FAG SERVİS BÜLTENİ

Tekerlek Rulmanı Modülünün Dönüşümü

Ek bileşenler gereklidir

Resim 1: S63U nolu akslarda tekerlek rulmanı modülüne ek olarak fren diski, tekerlek, tekerlek saplaması ve sabitleme vidaları da ayrıca değiştirilmelidir.

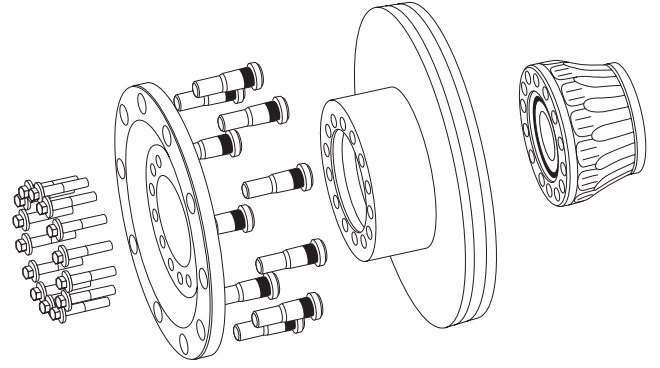
Yukarıda listelenen DANA aksları için (S63U, S75U, T75U), otobüs üreticisi Alexander Dennis tekerlek rulmanı modülünü Timken'den FAG'ye değiştirmiştir.

S63U, S75U veya T75U numaraları aksları onarım sırasında, eğer bir Timken tekerlek modülü hala takılıysa ek bileşenler değiştirilmelidir.

Sabitleme vidalarının tork değerleri: 236 -260 Nm
(174 - 192 lbf ft)
